RN19

Héricourt – Echangeur de Sevenans

Volume 2 – Pièce D
Avis de l'Ae et mémoire en
réponse à l'avis de l'Ae

Avis délibéré de l'Autorité environnementale sur l'aménagement de la RN 19 entre Héricourt (70) et Sevenans (90)

Figure 4 – opérations prévues dans le cadre du réaménagement – source : dossier

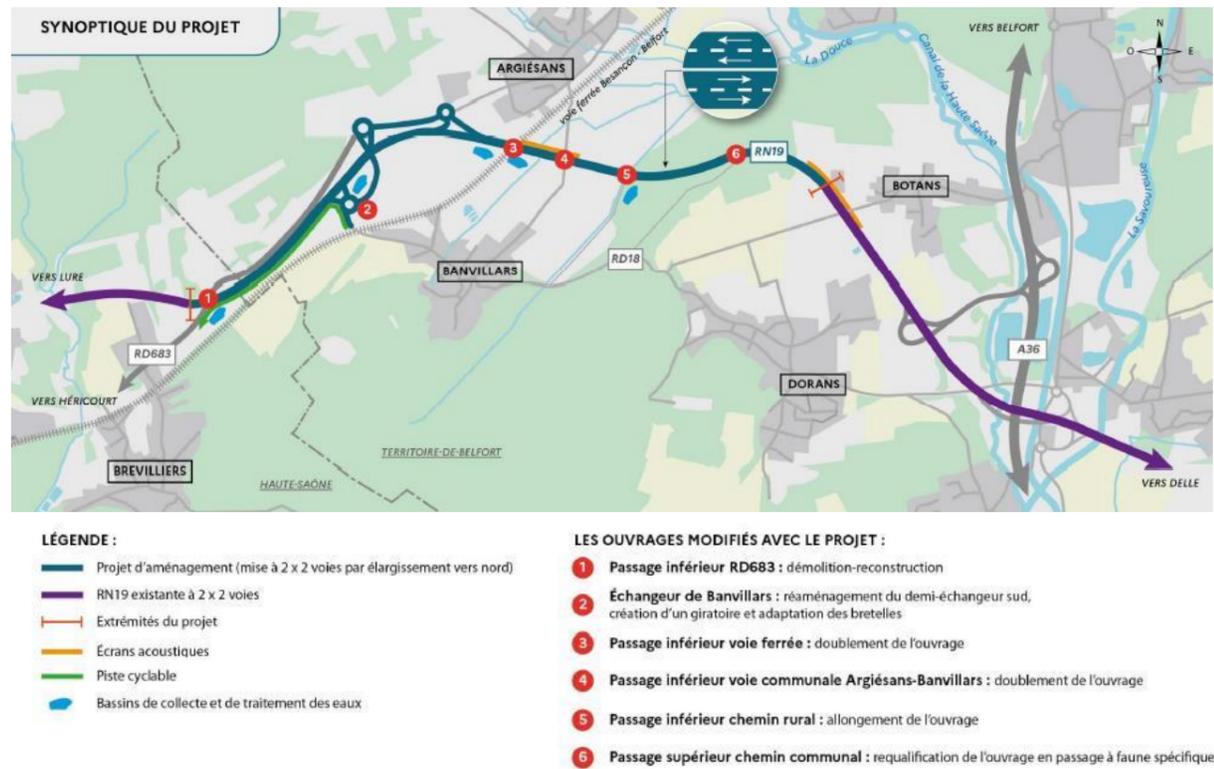
Le périmètre du projet tel que décrit dans le dossier n'inclut qu'en partie les aménagements nécessaires. Ainsi ne sont pas inclus : le déplacement de la RD 18 sud (avec renaturation du délaissé), le surcreusement de la RD 683 pour limiter la surélévation du viaduc déconstruit et reconstruit élargi, le retrait des couches de chaussée-d'un ancien tracé en vue de sa renaturation...

L'Ae recommande d'inclure dans le périmètre du projet l'ensemble des opérations prévues et nécessaires à sa réalisation.

Le dossier indique, « à titre informatif », prévoir en aménagement connexe la mise en place d'une piste cyclable le long d'une partie du réaménagement (entre les points 1 et 2 de la figure ci-dessus), sans la relier à un itinéraire existant à ce stade. Les contours en sont en cours de discussion avec les collectivités locales, qui privilégient à ce jour une implantation alternative.

Les emprises affichées sur le Plan projet (§2.2.3.2) de l'étude d'impact intègrent bien ces différents aménagements.

Figure 5 – profil en travers prévu pour la nouvelle section – source : dossier

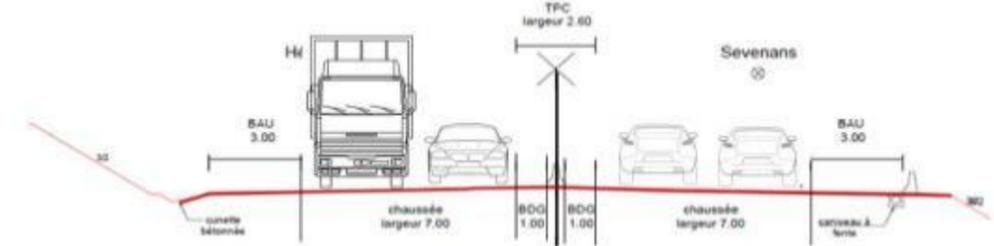
Le profil en travers de la voie actuelle n'est pas présenté. Il est indiqué que les accotements latéraux sont compris entre un et deux mètres. En faisant l'hypothèse d'une chaussée circulée de sept mètres de large, l'ensemble aurait aujourd'hui une largeur totale de neuf à onze mètres. La réalisation porterait cette emprise à environ 23 mètres, hors accotements et dispositifs d'assainissement. La surface totale des emprises est de 35 ha compte tenu des emprises travaux, celle des emprises définitives de 22 ha, dont 16 imperméabilisés.

Figure 6 – profil de l'infrastructure pour l'ensemble de la section – source : dossier

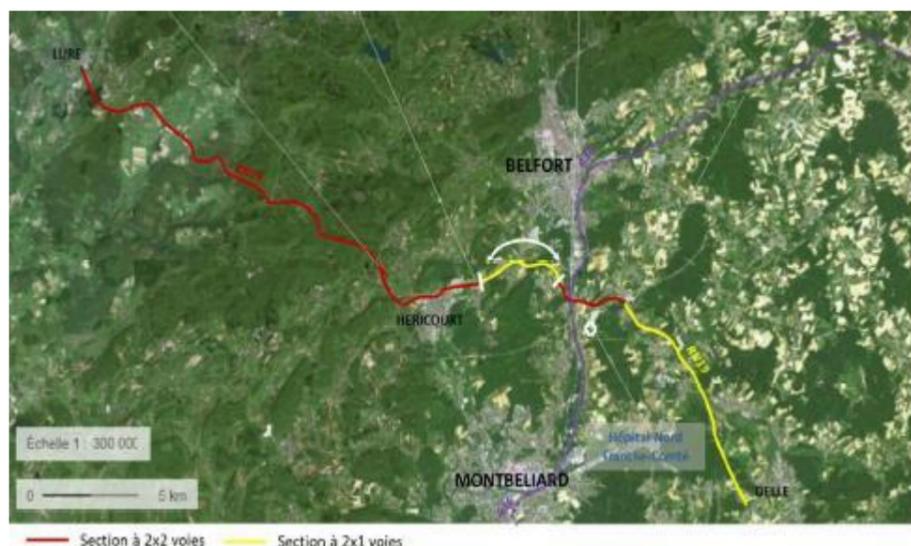
L'Ae recommande de préciser les vitesses pratiquées sur l'infrastructure de référence en amont et en aval du tronçon à aménager et de procéder à une analyse précise des accidents recensés sur le tronçon à aménager pour pouvoir apprécier la contribution de l'aménagement.

Figure 7 – illustration par une carte modélisée – source : dossier (en bleu les protections acoustiques)

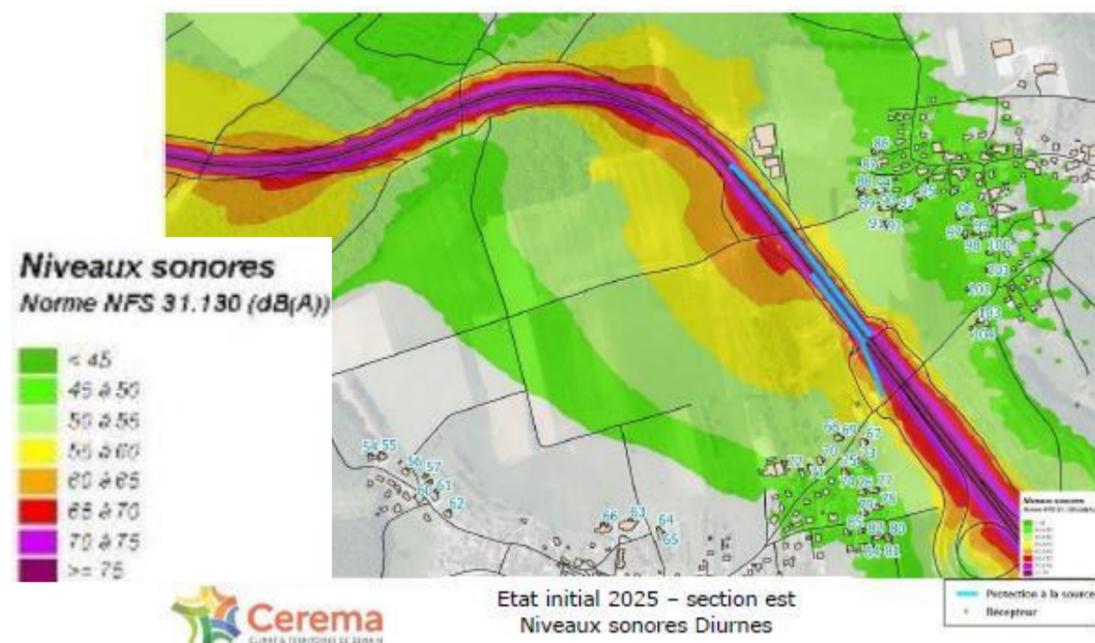
L'ambiance acoustique du secteur est illustrée par une carte de bruit de 2012, de toute évidence obsolète mais qui met en évidence des niveaux de bruit élevés à proximité immédiate de l'infrastructure. Une unique campagne de mesure a été réalisée du 8 au 9 octobre 2020 en trois points de mesure, qui indiquent des valeurs nettement inférieures (de l'ordre de 57 dB(A) de jour) à celles observées au voisinage immédiat de l'infrastructure mais assez nettement supérieures aux valeurs limites préconisées par l'Organisation mondiale de la santé (OMS) (53 dB(A) pour le bruit routier de jour) dans sa publication de 2018, les valeurs réglementaires moyennes diurnes (moins de 65 dB (A)) et nocturnes (moins de 60 dB(A)) étant respectées. Il est précisé que l'écart entre les périodes diurne et nocturne est supérieur à 5 dB(A). Peu d'habitations sont situées à proximité immédiate de l'infrastructure (dont une à 50 m, un groupe à 150 m et quelques dizaines dans la zone d'étude des 250 m). Trois protections acoustiques existantes contribuent à diminuer l'exposition aux nuisances sonores des habitations existantes. L'ambiance sonore est considérée comme modérée au sens de la réglementation.

Figure 10 – Protection acoustique (à piquets jaunes) existante – source : rapporteurs

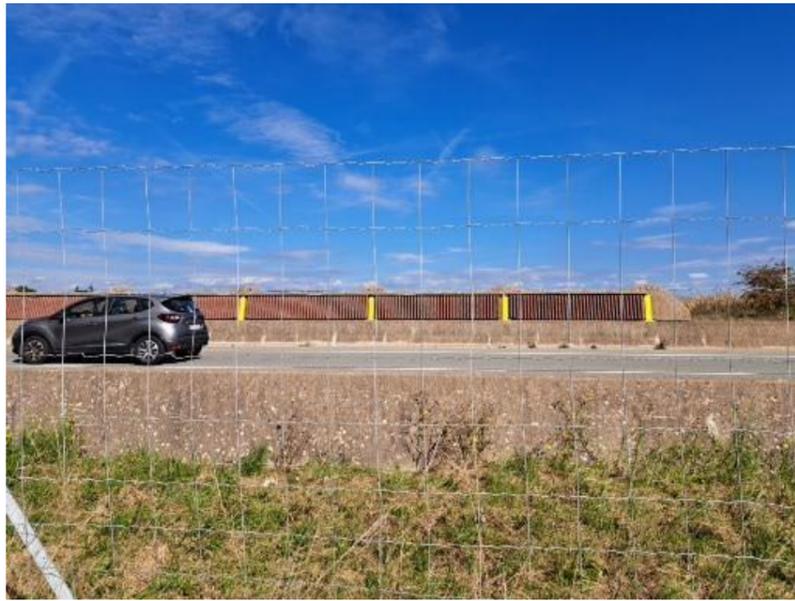
La mise en œuvre d'un revêtement aux meilleures performances acoustiques est préconisée par l'étude mais le maître d'ouvrage ne s'engage pas à le mettre en œuvre. L'étude évoque également un ajustement possible de la limitation de vitesse à proximité des habitations. Les protections acoustiques, basses (1,60 m de hauteur), ne semblent pas bien adaptées à un flux comprenant de nombreux véhicules utilitaires légers et poids lourds.

Pour évaluer finement ces impacts, le maître d'ouvrage a fait réaliser une étude acoustique dans le cadre du projet, permettant de garantir l'adéquation des écrans existants par rapport à la hausse de trafic attendu, et amenant soit leur restitution à l'identique après travaux, soit une modification de leurs caractéristiques pour augmenter leurs effets de réduction des nuisances sonores. Ces éléments sont présentés dans la partie impacts et mesures de l'étude pour la situation avec projet. Des solutions de revêtements peu bruyants sont également à l'étude.

Engagements de l'État Brevilliers - Botans

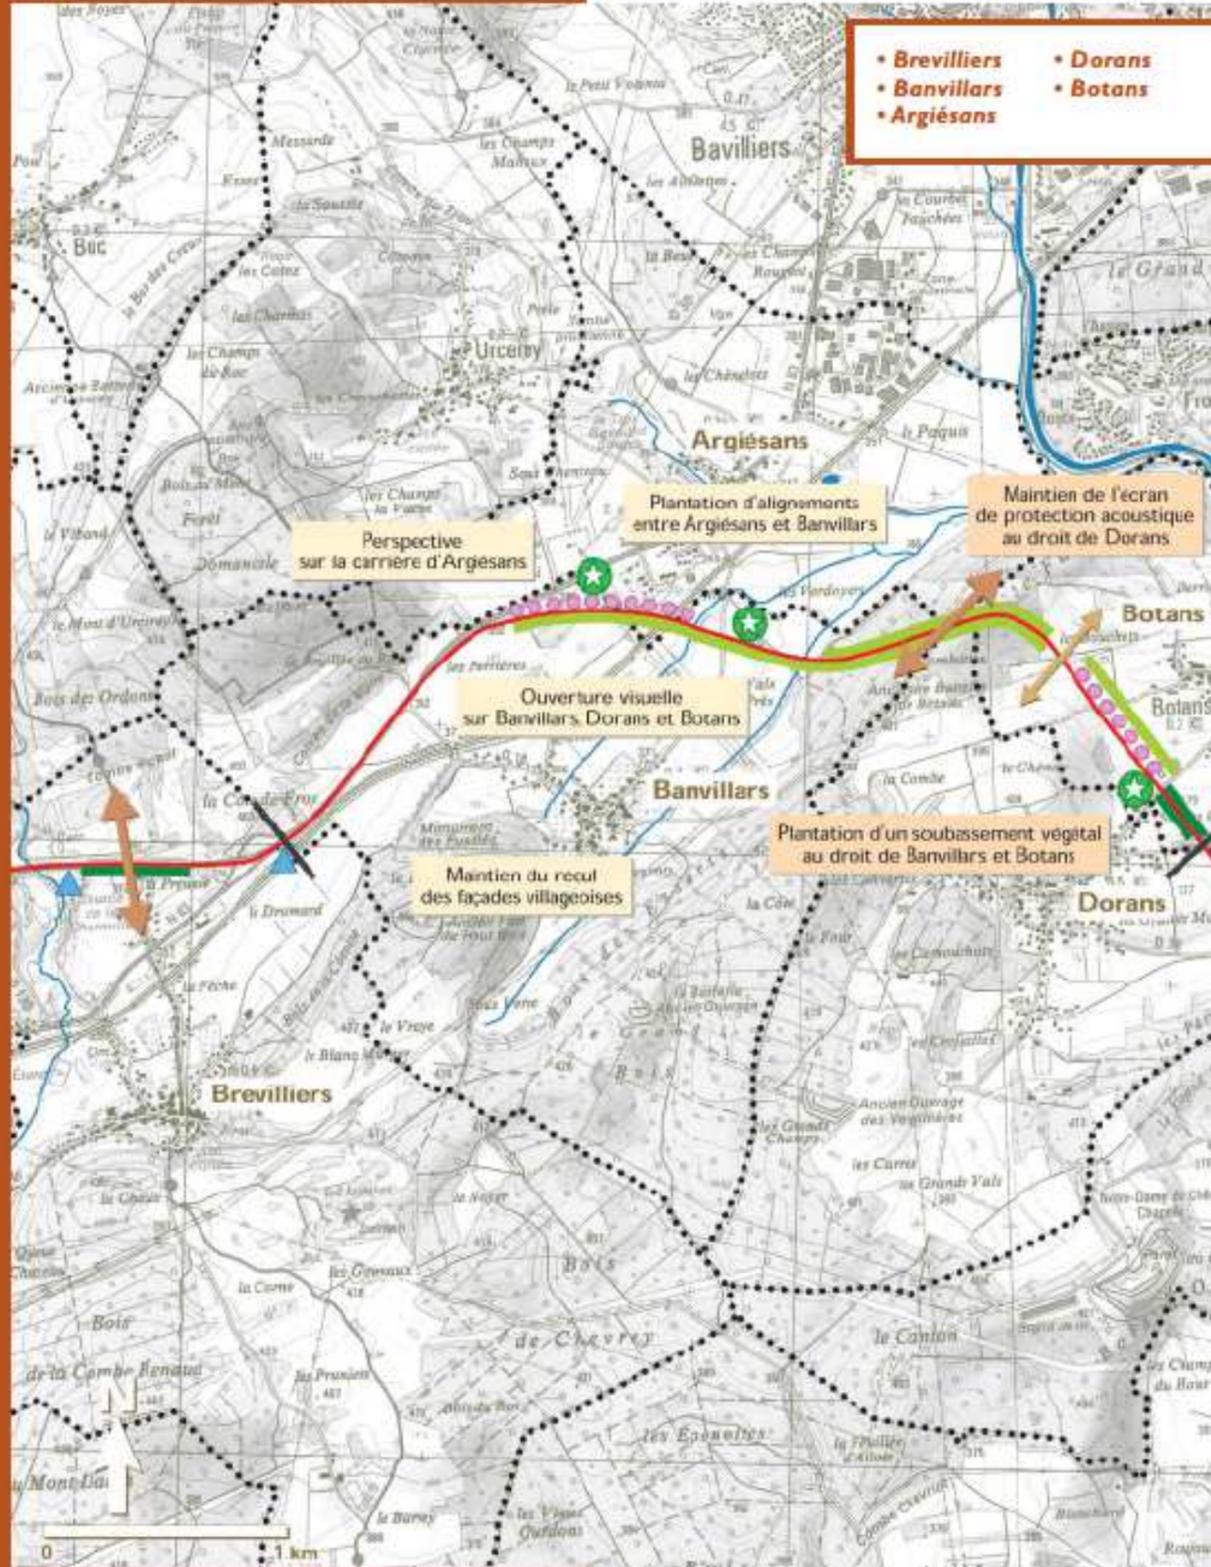
Des engagements ont été souscrits par l'État et le Département de la Haute-Saône en décembre 2004 dans le cadre de la DUP de 2003. Un extrait peu lisible en est reproduit en fac-similé dans l'étude d'impact. Un compte rendu (partiel) de leur réalisation figure dans la réponse du maître d'ouvrage à la concertation pour ceux qui sont inclus dans l'aménagement du tronçon et devront être inclus dans le périmètre de l'étude d'impact : il sera donné suite à un certain nombre de ces engagements anciens dans le cadre de l'aménagement prévu du tronçon de la RN19, un seul d'entre eux ayant été réalisé antérieurement (passage destiné à la petite faune aux Bouchots à Botans). Il n'est pas rendu compte des engagements portant sur les aspects paysagers au motif qu'ils impliquent d'autres partenaires, ou qu'ils sont considérés par l'État maître d'ouvrage comme hors du champ de l'opération relative au strict tronçon.

| Thème | Engagement de l'Etat | Respect de l'engagement |
|-------------------|--|--|
| | Réalisation de plantations d'alignement le long de la voie reliant Argiésans et Banvillars | Engagement qui nécessite l'accord et le cas échéant la participation d'autres intervenants donc non repris explicitement dans le dossier |
| | Plantation de cordons boisés de part et d'autre de la voie dans le secteur « Sur les Cras » à Botans. | Engagement hors périmètre de l'opération |
| | Plantation d'un soubassement végétal au droit de Botans et de Banvillars. | Engagement hors périmètre de l'opération pour ce qui concerne Botans. Des haies seront mises en place de part et d'autre de la voie au droit de Banvillars |
| | Maintien du dispositif actuel au droit de Dorans | Engagement hors périmètre de l'opération |
